Produktinformation
BMW bremseklodser
8DB 355 012-321 / 8DB 355 015-601

Ændrede bremseklodser

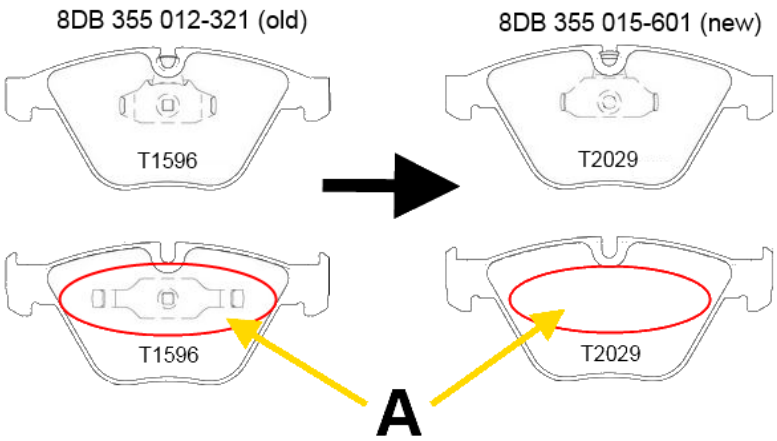
Som følge af ændringer i serieproduktionen fra BMW-fabrikken er tilordningen af artiklerne ændret som beskrevet i det følgende. Bremseklods 8DB 355 012-321 / T1596 erstattes af bremseklods 8DB 355 015-601 / T2029.

Forskellen mellem de to bremseklodser er bortfald af holdefjederen (A) på bremseklodsen ind mod caliperen 8DB 355 015-601 / T2029. Bortfaldet af fjederen har ingen indflydelse på bremseklodsens komfortegenskaber.
